改善箇所説明図

【不具合の内容】

【対象装置外観】

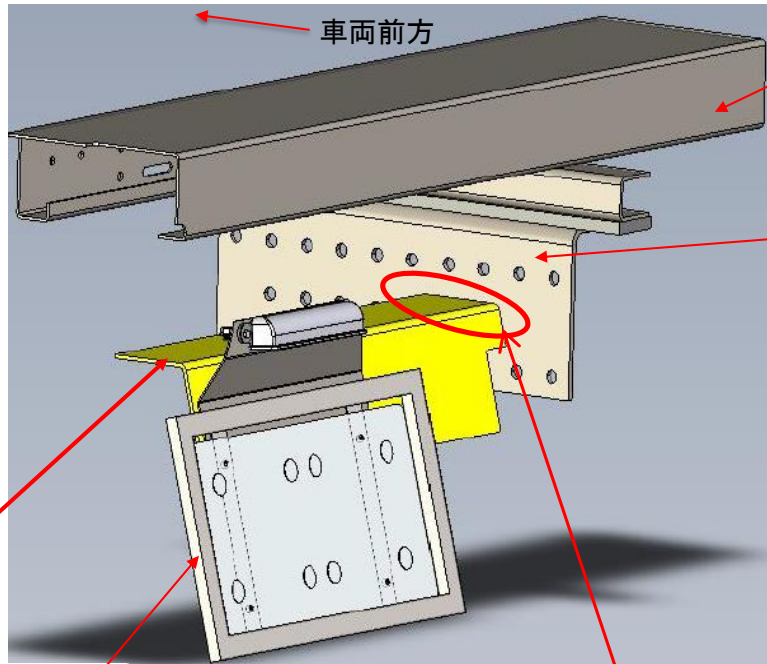
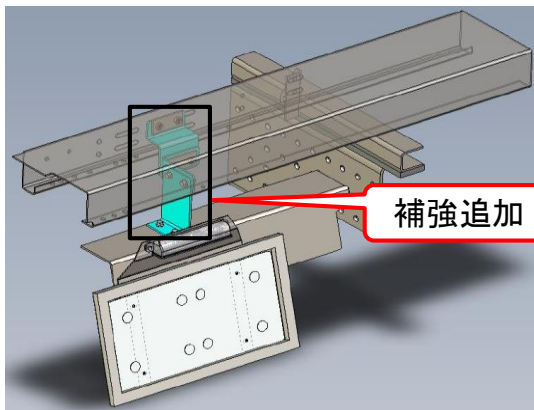
基準不適合発生箇所

車両後面のナンバーブラケットステーにおいて、シャシフレーム取付部の強度が不足しているため、走行振動等により当該取付部に亀裂が生じるものがある。そのため、そのままの状態で使用続けると亀裂が進行し、ステーが脱落するおそれがある。

補強追加

追加する補強の形状

全車両、ナンバーブラケットステーとその上部クロスメンバーを締結する補強材を追加する。なお、当該ステー取付部に亀裂が生じているものは補修を行う。更に、当該ステーを社名板ブラケット等のステーとして使用している場合は、同様の処置を行う。
